## 使用前確認申請書の変更について

原 発 本 第 105 号  
令 和 4 年 10 月 18 日

令和4年2月10日付け原発本第195号をもって提出しました玄海原子力発電所第3号機使用前確認申請書（令和4年3月30日付け原発本第233号にて使用前確認申請書の変更について提出）の記載事項を変更しましたので、実用発電用原子炉の設置、運転等に関する規則第15条第3項の規定により別紙のとおり変更の内容を説明する書類を提出します。

玄海原子力発電所第3号機

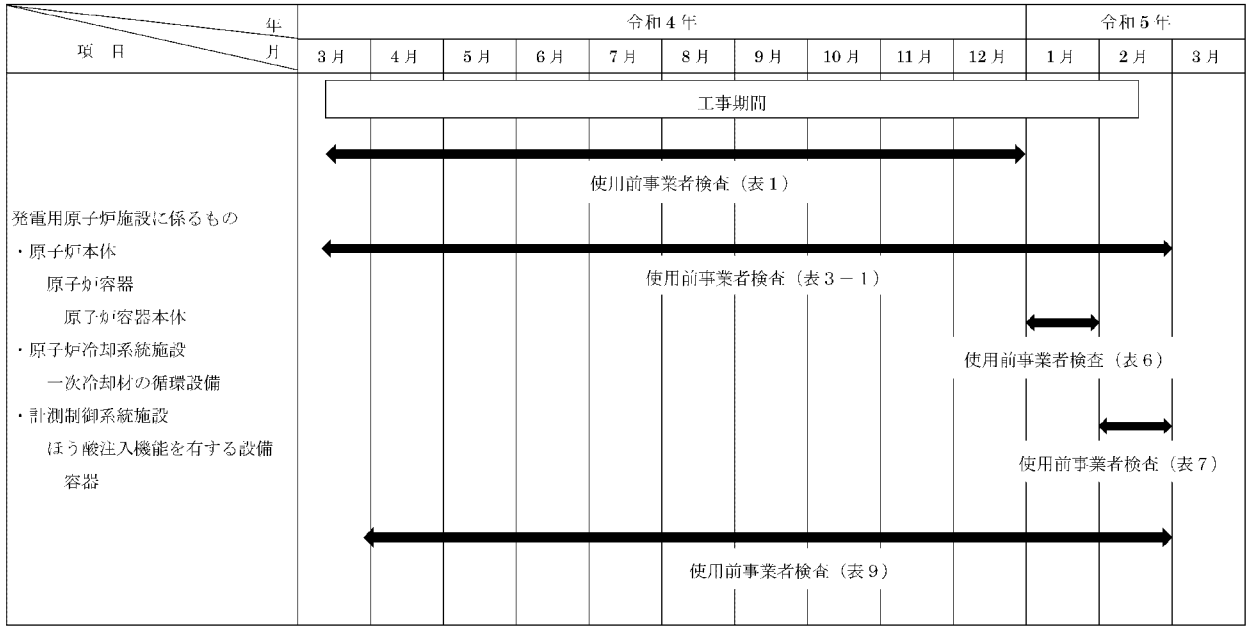
変更の内容	玄海原子力発電所第3号機の修理の工事 (変更前)	
	使用前確認を受けようとする使用前事業者検査に係る工事の工程、期日及び場所	工事の工程 構造、強度又は漏えいに係る検査（表1） 期日 自 令和4年 3月 14日 至 令和4年 12月 場所 玄海原子力発電所
		工事の工程 主要な耐圧部の溶接部に係る検査（表3-1） 期日 自 令和4年 3月 9日 至 令和5年 2月 場所 玄海原子力発電所
		工事の工程 臨界反応操作を開始できる段階の検査（表6） 期日 令和5年 1月 場所 玄海原子力発電所
		工事の工程 工事完了時の検査（表7） 期日 令和5年 2月 場所 玄海原子力発電所
		工事の工程 品質マネジメントシステムに係る検査（表9） 期日 自 令和4年 3月 28日 至 令和5年 2月 場所 玄海原子力発電所
申請に係る発電用原子炉施設の使用の開始の予定時期	令和5年 2月

変更の内容	<p>         原子炉本体に係る工事の場合であって原子炉本体を試験のたけに使用するときは又は発電用原子炉施設の一部が完成した場あつてその完成した部分を使用しなければならぬ特別な理由があるときは、その使用の期間及び方法       </p> <p> <b>■使用の期間</b>          自 令和4年12月          至 本申請に基づく、使用前確認証交付日       </p> <p> <b>■使用の方法</b>          燃料体を挿入できる段階において、原子炉内に燃料体を挿入し、一次冷却系統を昇温・昇圧して、原子炉冷却材圧力バウンダリの健全性の確認を行うことにより原子炉容器の健全性を確認する。          その後、臨界反応操作を開始できる段階において、原子炉を臨界にさせ、出力を上昇し、定格熱出力状態において、原子炉容器が安定して連続運転できることを確認することにより原子炉容器の健全性を確認する。          なお、使用にあたっては原子炉施設保安規定に基づき運転する。       </p>
-------	---

変更の内容	(変更後)	
	使用前確認を受けようとする使用前事業者検査に係る工事の工程、期日及び場所	工事の工程 構造、強度又は漏えいに係る検査 (表 1) 期日 自 令和 4 年 3 月 14 日 至 令和 4 年 11 月 6 日 場所 玄海原子力発電所
		工事の工程 主要な耐圧部の溶接部に係る検査 (表 3-1) 期日 自 令和 4 年 3 月 9 日 至 令和 5 年 1 月 12 日 場所 玄海原子力発電所
		工事の工程 臨界反応操作を開始できる段階の検査 (表 6) 期日 自 令和 4 年 11 月 19 日 至 令和 4 年 12 月 14 日 場所 玄海原子力発電所
		工事の工程 工事完了時の検査 (表 7) 期日 令和 5 年 1 月 12 日 場所 玄海原子力発電所
		工事の工程 品質マネジメントシステムに係る検査 (表 9) 期日 自 令和 4 年 3 月 28 日 至 令和 5 年 1 月 12 日 場所 玄海原子力発電所
申請に係る発電用原子炉施設の使用の開始の予定時期	令和 5 年 1 月 12 日

<p>変更の内容</p>	<p>原子炉本体に係る工事の場合であって原子炉本体を試験のために使用する時又は発電用原子炉施設の一部が完成した場合であってその完成した部分を使用しなければならない特別の理由があるときは、その使用の期間及び方法</p> <p>■使用の期間 自 令和4年11月7日 至 本申請に基づく、使用前確認証交付日</p> <p>■使用の方法 燃料体を挿入できる段階において、原子炉内に燃料体を挿入し、一次冷却系統を昇温・昇圧して、原子炉冷却材圧力バウンダリの健全性の確認を行うことにより原子炉容器の健全性を確認する。 その後、臨界反応操作を開始できる段階において、原子炉を臨界にさせ、出力を上昇し、定格熱出力状態において、原子炉容器が安定して連続運転できることを確認することにより原子炉容器の健全性を確認する。 なお、使用にあたっては原子炉施設保安規定に基づき運転する。</p>
<p>変更の理由</p>	<p>玄海原子力発電所第3号機の原子炉容器出入口管台溶接部計画保全工事の工事工程の見直しに伴い、「使用前確認を受けようとする使用前事業者検査に係る工事の工程、期日及び場所」、「申請に係る発電用原子炉施設の使用の開始の予定時期」及び「原子炉本体に係る工事の場合であって原子炉本体を試験のために使用する時又は発電用原子炉施設の一部が完成した場合であってその完成した部分を使用しなければならない特別の理由があるときは、その使用の期間及び方法」を変更する。</p>

工事の工程に関する説明書

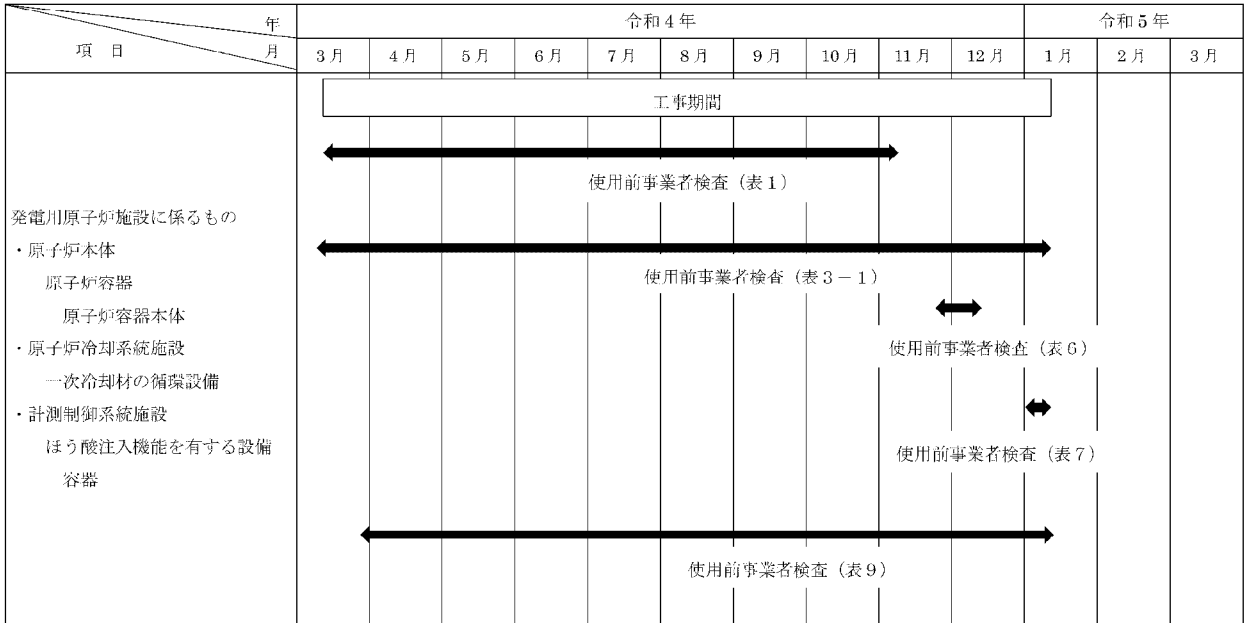
変更前

変更後
